Acuerdo 1692 Por el cual se aprueba la actualización de la capacidad efectiva neta y límites de absorción y generación de potencia reactiva de las unidades 1 y 2 de la central de generación Cucuana

1692

4 Mayo, 2023

Cucuana 1

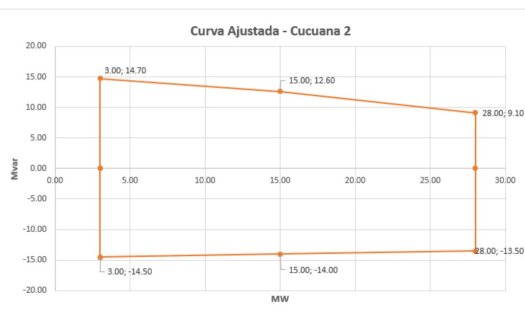
Aprobar la incorporación de un cambio en los valores de potencia reactiva, que corresponden al nuevo valor de capacidad efectiva neta de las unidades 1 y 2 de la planta de generación Cucuana, así:

Unidad	Parámetro a modificar	P (MW) anterior	P (MW) nuevo	Q (MVar) valor anterior	Q (MVar) Valor nuevo
Cucuana 1	Capacidad de Absorción de Reactivos	29	28	-13,50	-13,50
	Capacidad de Generación de Reactivos	29	28	8,60	9,40
Cucuana 2	Capacidad de Absorción de Reactivos	29	28	-13,50	-13,50
	Capacidad de Generación de Reactivos	29	28	8,60	9,10
